工程指示 / 要求簡箋(E.I.)

工程指示編號：EI / 3047 / 21

工程名稱：青衣明翹匯

工程項目：冷氣柵格—地盤用鐵件（補訂）

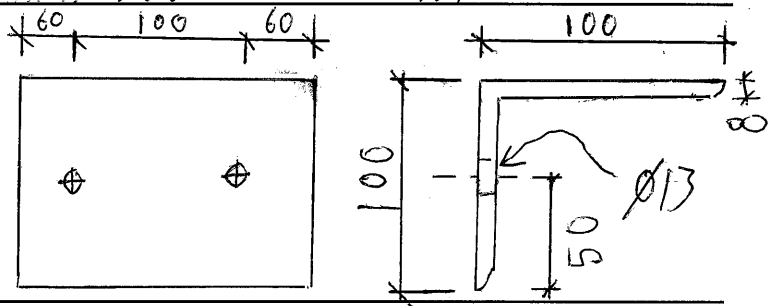
按BD要求加力，補訂角鐵 8 隻

用於 AC22 和 AC23.

尺寸 100x100x8mm 厚, L=220

182
D-05

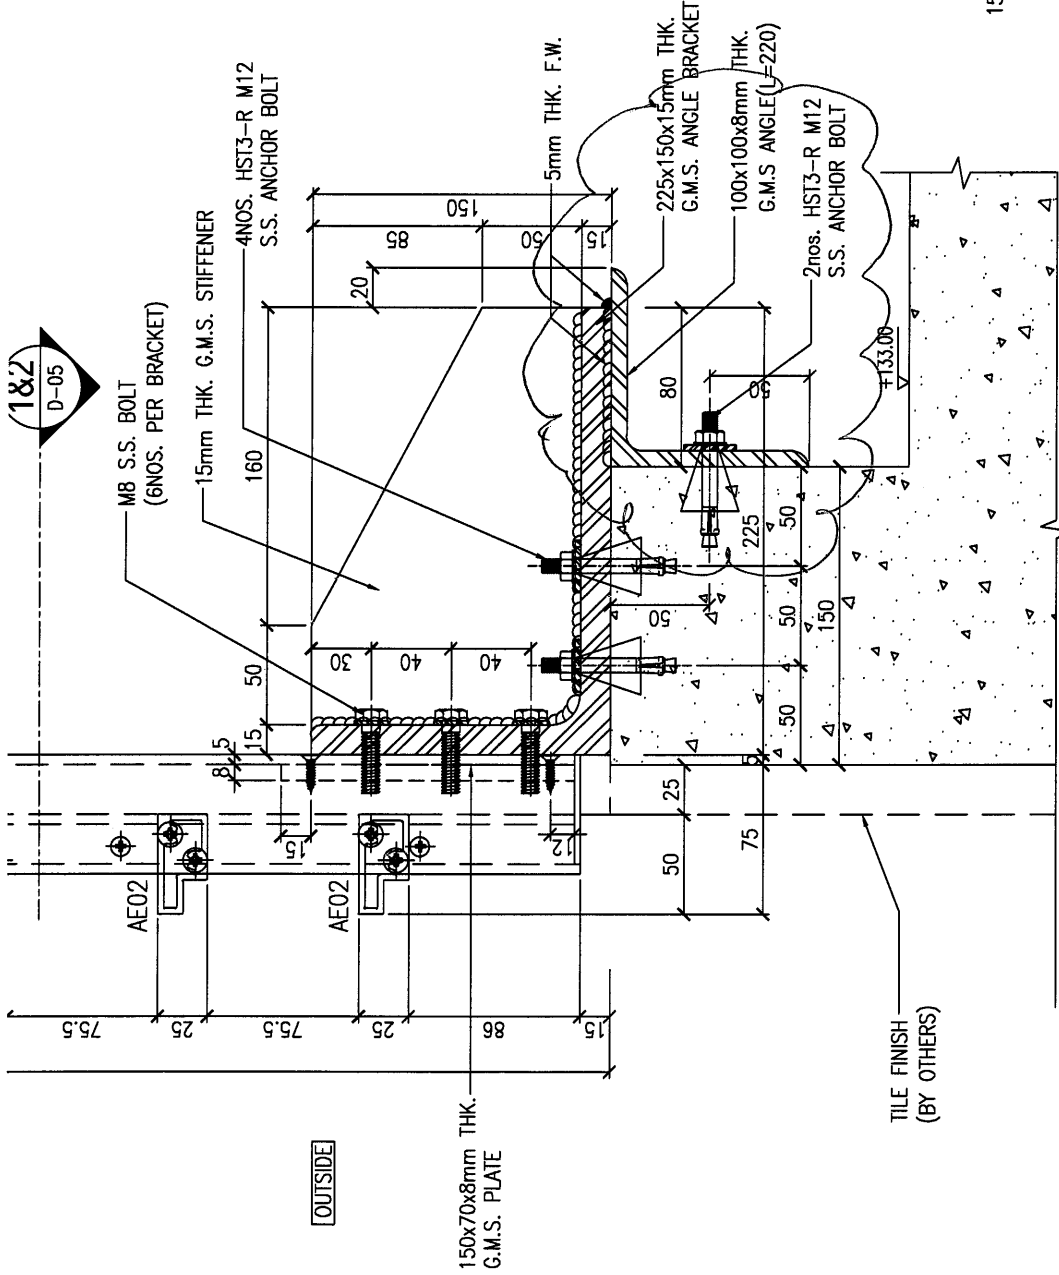
100x100x8mm THK.
G.M.S. ANGLE (L=220)
